原子炉压力容器に対する供用期間中の破壊靱性の確認方法（JEAC4206-2016）正誤表

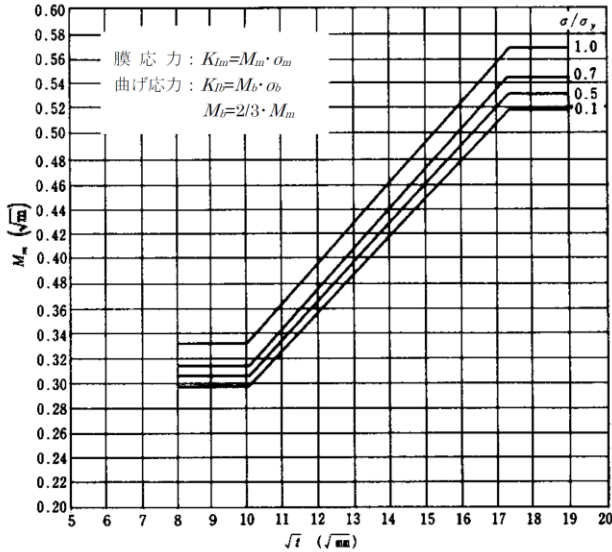
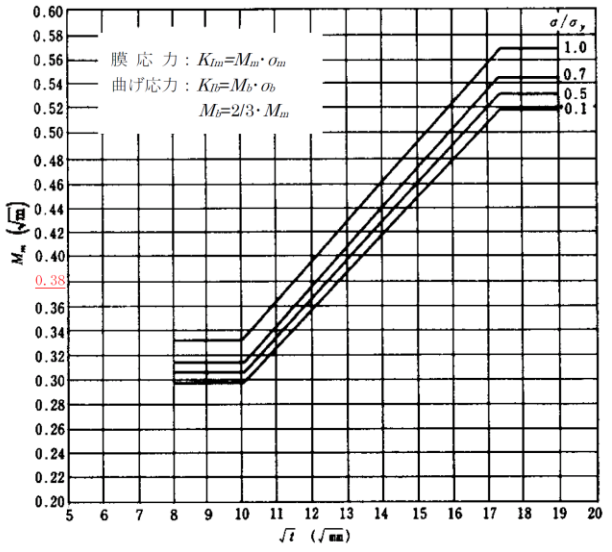
No.	頁	条項番号	誤	正	備考
附属書 C 応力拡大係数					
1	附 C-2	附属書図 C-3100-1 M_m と厚さの関係	 膜応力: $K_{Im}=M_m \cdot \sigma_m$ 曲げ応力: $K_{It}=M_b \cdot \sigma_b$ $M_t=2/3 \cdot M_m$ 附属書図 C-3100-1 M_m と厚さの関係	 膜応力: $K_{Im}=M_m \cdot \sigma_m$ 曲げ応力: $K_{It}=M_b \cdot \sigma_b$ $M_t=2/3 \cdot M_m$ 附属書図 C-3100-1 M_m と厚さの関係	誤記訂正 縦軸の値 0.48 を 0.38 に修正 1991 年版の 付録図 2, 2000 年版の 付録図 6-1, 2004 年版の 付録図 6-1, 2007 年版の 附属書図 F-3100-1 も 同様
